GOBERNACION DE ANTIOQUIA REPUBLICA DE COLOMBIA	**INFORME ASESORÍA O ASISTENCIA TÉCNICA**	Código: FO-M4-P3-018 Versión: 04 Fecha de aprobación: 06/05/2019

Organismo	Secretaria de Inclusión Social y Familia			
Dependencia	Gerencia de Infancia, Adolescencia y Juventud			
Nombre responsable de la asesoría y/o asistencia técnica	Erika Tatiana Restrepo Posada	**Cargo**	Profesional de la Gerencia de Infancia, Adolescencia y Juventud	**Contrato No. 4600011747**
Línea Plan de Desarrollo /Programa: Unidos por la primera infancia	**Línea 1 Nuestra Gente**	**Objetivo del programa**	Fortalecer las potencialidades y el goce efectivo de derechos de las personas desde la gestación y hasta los primeros seis años de vida, en condiciones de dignidad y afecto, a través de la generación de estrategias que propicien su desarrollo integral temprano.	**Proyecto:** Unidos por la primera infancia
Indicador de producto	Municipios y/o Distritos asistidos técnicamente para el fortalecimiento de la atención integral a la primera infancia			
Acciones para la Intervención con Asesoría o Asistencia Técnica	Asistencia técnica en los componentes y modalidades de atención integral a la primera infancia.

Subregión/M

Imagen 3: Chimenea requiere cubrir ingresos

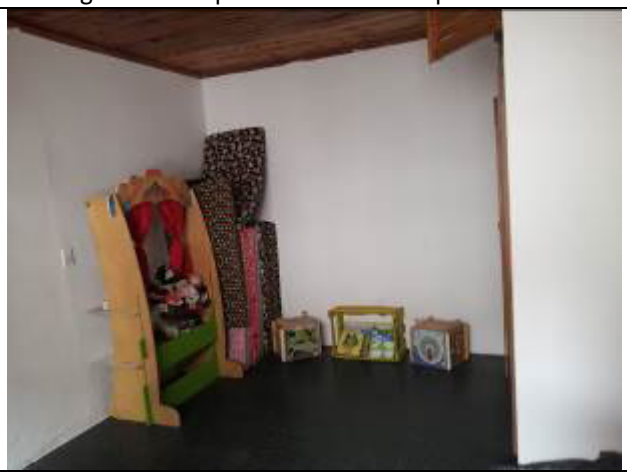
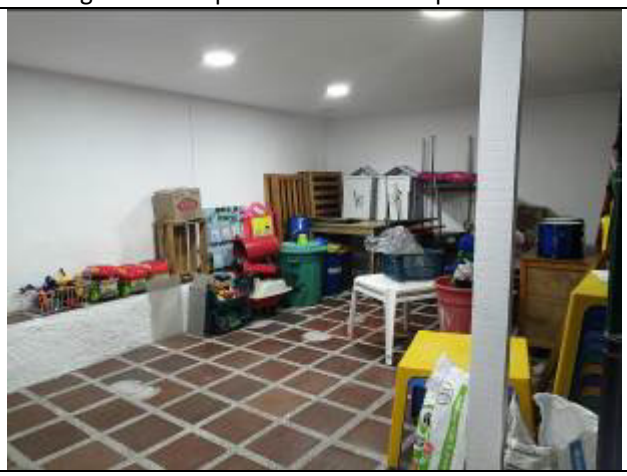
Imagen 4: Area puede ser utilizada para atención
